大生工業株式会社

ラインフィルタ「UL-06A」「UL-08A」モデルチェンジのご案内

性能向上と軽量化のため一部仕様を変更（モデルチェンジ）いたします。  
それに伴い、対象製品の型式名称を「KL型」に変更いたします。

図 1

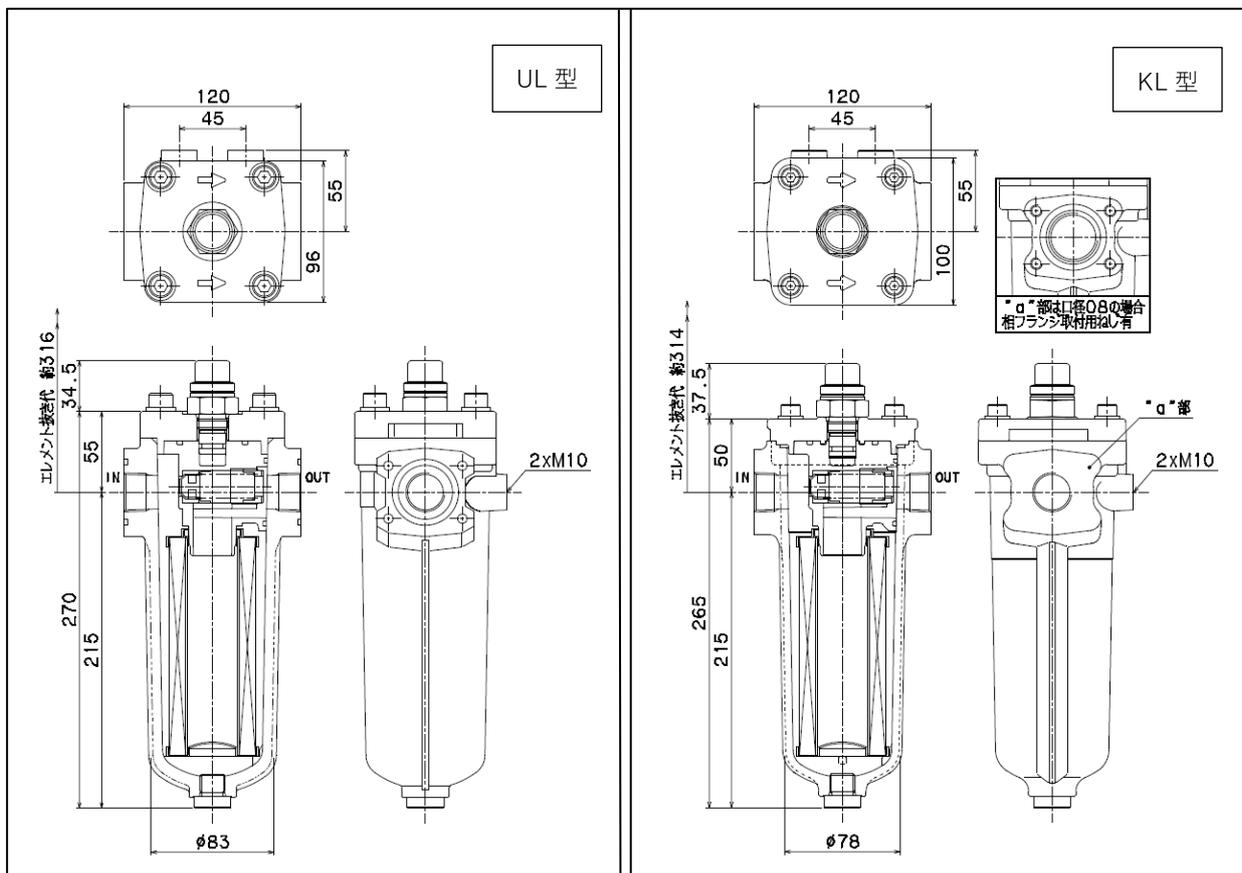
型式	変更前		変更後		KL 型備考  R仕様、A仕様 (冷凍機油,アンモニア)  は対応不可
	UL-06A	UL-08A	KL-06	KL-08	
最高使用圧力	3.5MPa		変更なし		
最高使用温度	90℃		変更なし		
ねじ込み配管口径	Rc3/4	Rc1	変更なし		
配管接続方法	相フランジ式・ねじ込み式		変更なし		相フランジ式可能
質量	約 3kg		約 2.5kg		
エレメント型式	P-UL,UM,UH-06,08-**		P-UL,UM,UH,KL-06,08-**		UL 型と共通
シール材セット型式	SA-UL-06A,08A SP-UL-06A,08A		SA-KL-06,08 SP-KL-06,08		UL 型と KL 型で 異なる
装備品 (選択式)	インジケータ リリース弁 相フランジ マグネット		変更なし		
寸法比較	以下図 1 参照
